Saksfremlegg

Søndre del av Brøset, detaljregulering - offentlig ettersyn

2024/36158

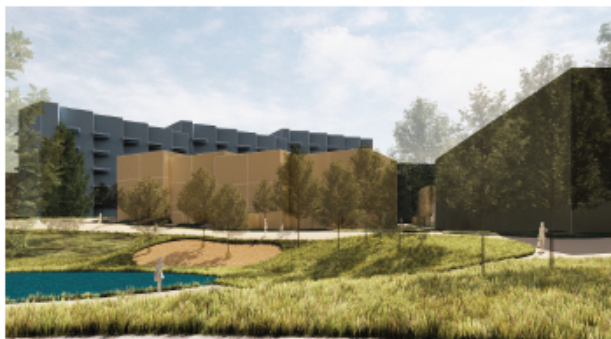
Byplankontoret er uenig i løsningen som er valgt for bebyggelsen mot ravinen i øst - og mot E6. For alle feltene foreslås hovedsakelig sju og åtte etasjer - som en sammenhengende bebyggelse innenfor feltene. Det er flere forhold som gjør dette utfordrende. Byggene får en lite menneskelig skala. Høyder og lengder blir for massive i disse feltene, og uteoppholdsarealene som grenser inn mot bebyggelsen vil ikke få god nok kvalitet. I tillegg skyggelegger den høye og tette bebyggelsen ravinen i øst store deler av dagen, noe som kan gi konsekvenser for vegetasjonen innenfor naturområdet o_GN. Den høye bebyggelsen gir også en skarp og uheldig kontrast mot de lave barnehagebygningene, de historiske parkanleggene og det viktige hovedbygget i det historiske anlegget.

Byplankontoret mener det må endringer til innenfor disse feltene. Endringene må gi større og bedre uteoppholdsarealer nært bebyggelsen. Dette gjelder særlig SF3 og B10, innenfor B10 må eksisterende blodbøk bevares som et markant, solitært tre på Brøset.

Støyskjermende boligbebyggelse sett fra E6

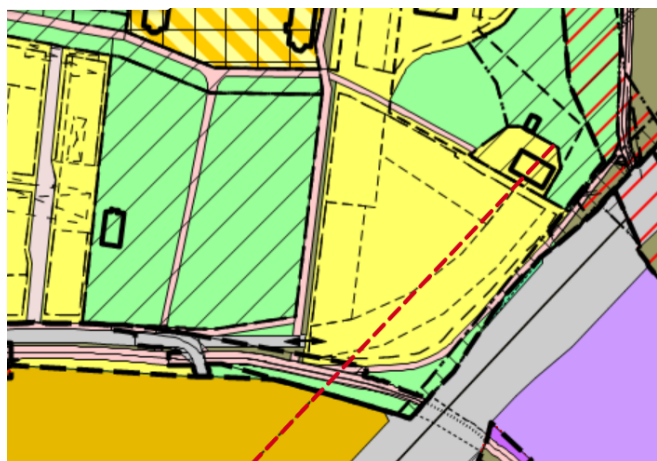
Felt B12 er svært støyutsatt. Støy på fasader vil overskride grenseverdien på 70dB (maks grense vedtatt i gjeldende og ny KPA) - med nivåer helt opp mot 78 dB. Det er forsøkt å finne en løsning for støyproblematikken ved at bebyggelsen skal fungere som støyskjerm - hvor det er krav om at fasaden mot E6 skal være til innvendig korridor.

Byplankontoret mener at selv om det er åpnet for å bygge boliger her i områdeplanen, vil vi med dagens kunnskap ikke anbefale at det bygges boliger med støynivå langt over 70 dB, og så dårlig luftkvalitet.

Illustrasjon som viser plankartet med rødt stiplet linje som viser #5 i ny KPA.

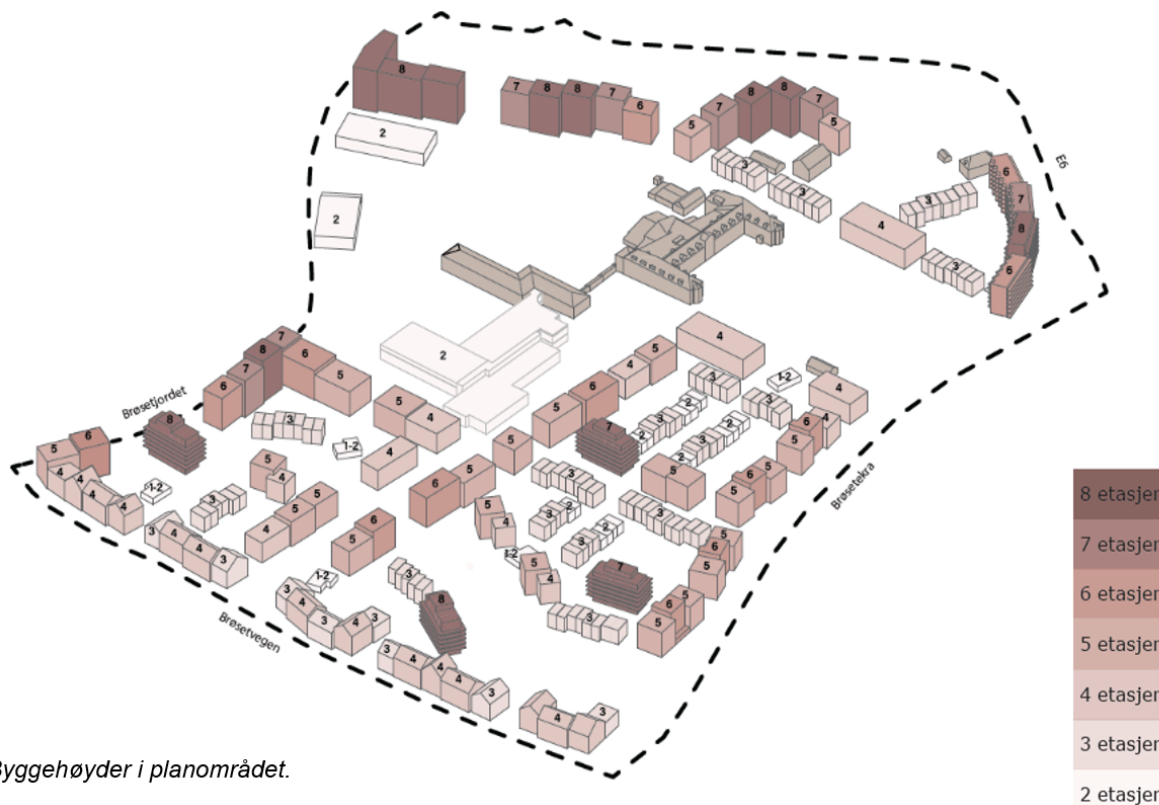
I ny KPA er området vist med bestemmelsesområde #5 som omhandler støy langs E6, og § 32.5 i ny KPA sier: «*Innenfor bestemmelsesområdet tillates det ikke etablert nye boenheter.*» Denne hensynssonen er lagt inn i ny KPA for å forhindre at det bygges nye boliger i de områdene med aller mest støy og luftforurensning.

Byplankontoret mener at boligene med støy over 70dB på fasaden må utgå.

1. B12: Det kan ikke tillates boliger utsatt for støy over 70 dB. Boligbebyggelsen i B12 må endres som følge av støysituasjonen fra E6, og alle boliger må minimum tas ut av det som er foreslått som bestemmelsesområde #5 i ny KPA 2022-2034.

Tursti i o_GN

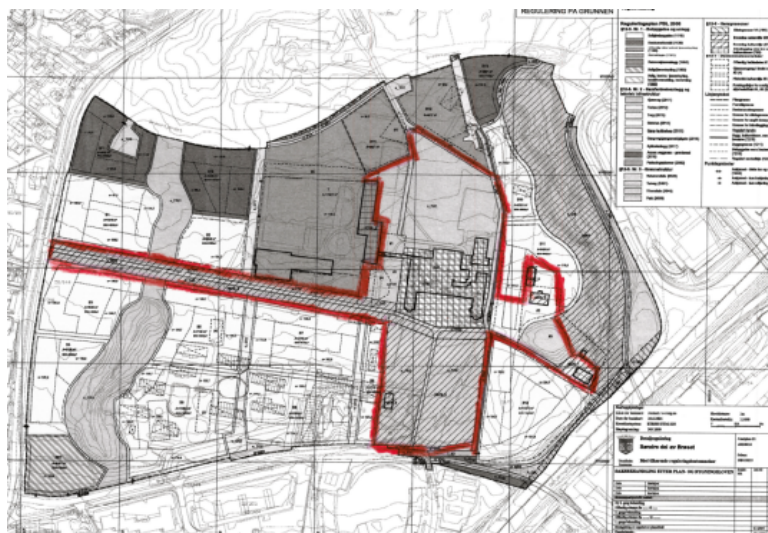
Det er fra alle enhetene enighet om at friområdene mot vest (o_FRI1 - 2) skal ha et annet preg enn naturområdet, o_GN, og parkene, o_PA1 og 2. Planforslaget foreslår at vann skal være et element gjennom bekkeheving og overvannshåndtering. Til høring er det fremdeles uavklart hvordan kommunen skal stille seg til en heving av bekken. Enhet for klima og miljø har meldt inn at tilsvarende bekkehevinger ikke har vært vellykket.

Planforslaget foreslår en tursti langs formålsgrensen til o_GN i vest som forbinder o_GG1 med o_TV. Klima- og miljøenheten mener denne må utgå da den vil komme i konflikt med vegetasjonen i ravedalen. Turstien skal ha en bredde på maksimalt 1,5 meter og er uten krav til universell utforming. Virkningen denne kan få på naturverdiene i ravedalen er ikke fullt utredet - flere trær vil måtte fjernes. Samtidig vil en slik sti kunne være et godt skille mellom boligbebyggelsen og uteoppholdsarealene og naturområdet.
